仕様変更のご案内

HG3F 形プログラマブル表示器

HG3F 形プログラマブル表示器の表示性能の向上と、RoHS 指令（2006年7月施行）の適合に伴う仕様変更についてご案内いたします。

◎裏面の板金ケースのメッキ処理変更

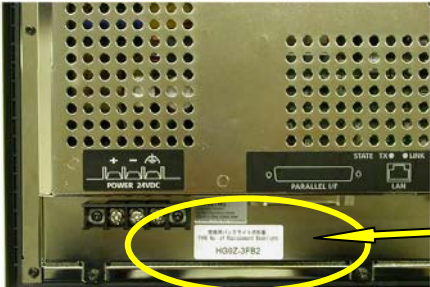
板金ケースのメッキ処理を変更いたします。これに伴い外観色が黒色から銀色となります。

変更前		変更後
裏面の板金ケースのメッキ処理	亜鉛メッキ六価クロメート 色：黒色	➡	ニッケルメッキ 色：銀色
